# Comune di Portoscuso

Oggetto: [ID\_VIP: 7654] Istanza per l'avvio del procedimento di Valutazione di Impatto Ambientale, ai sensi dell'art. 23 del D.Lgs. 152/2006, relativa al Progetto "Terminale di Portovesme ed opere connesse". Proponente: SNAM Rete Gas S.p.A. Trasmissione Osservazioni concernenti la Valutazione di Impatto Ambientale.

## Procedura di Valutazione di Impatto Ambientale

### OSSERVAZIONI

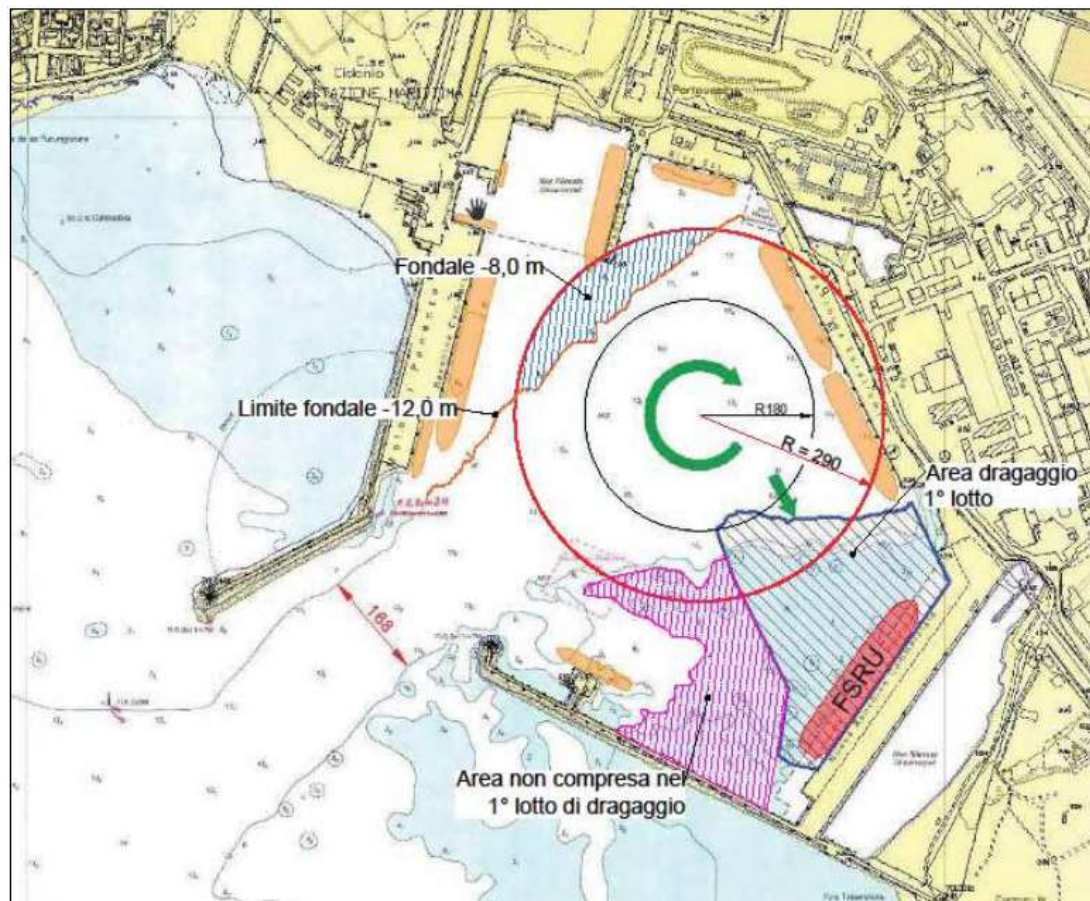
C. Studio di manovra.

METANIERE (LNGC). Sempre per la tipologia di metaniera\_sopra considerata, il cerchio di evoluzione è stato assunto di raggio pari alla lunghezza della nave considerata (m 180), ampiezza minima prevista dalle specifiche L.G., non quale ampiezza ottimale, bensì, come esplicitamente dichiarato, in quanto “*massima area libera da ostacoli e con pescaggio adeguato...*”). Tale ampiezza non tiene conto, come suggerito, del maggior spazio di manovra necessario in caso di carichi indotti dalla corrente e dal vento; in tal caso l'ampiezza dovrebbe essere aumentata almeno della deriva attesa, al netto dell'azione dei rimorchiatori. Il cerchio di evoluzione viene rappresentato in Fig. 13.1 dello studio e prudenzialmente sottotitolato “Stima cerchio di evoluzione”. Pur trattandosi di stima (per difetto), si rileva che il cerchio di evoluzione considerato: a) verso NE si spinge fino a circa 50 m dalla banchina Eurallumina e quindi a pochi metri da un'eventuale nave attraccata; b) verso NW raggiunge di fatto il limite del fondale a quota -8,0 m slmm, per cui qualsiasi minima traslazione della nave in quella direzione sarebbe impossibile o pericolosa; c) verso S si avvicina all'area di basso fondale non compresa nel primo lotto di dragaggio del porto.

FSRU. Nessuna verifica è stata effettuata. Assumendo i criteri minimi di dimensionamento di cui sopra, il cerchio di evoluzione dovrebbe avere un raggio minimo di m 290, dimensione incompatibile con i fondali e gli spazi disponibili.

Nella figura seguente sono riportati i cerchi delimitanti l'area di evoluzione minima delle navi metaniere e della FSRU.

Si chiede:

- a. che venga dimostrata l'accessibilità in porto del LNGC in condizioni di massima sicurezza;
- b. che venga posta la prescrizione sulle dimensioni massime delle gasiere ammesse in porto;
- c. che venga dimostrata la manovrabilità, in condizioni di massima sicurezza, anche considerando le condizioni meteo-marine più conservative, del LNGC e delle navi metaniere, sia nel canale di accesso che in porto, tenuto conto della naturale approssimazione dei valori batimetrici e della variabilità morfologica dei fondali;

- d. che, preso atto che gli spazi di manovra disponibili nel bacino portuale non consentono le operazioni di manovra e di attracco né delle LNGC, né delle navi spola, in condizioni di sicurezza, venga cassata la soluzione progettuale proposta.
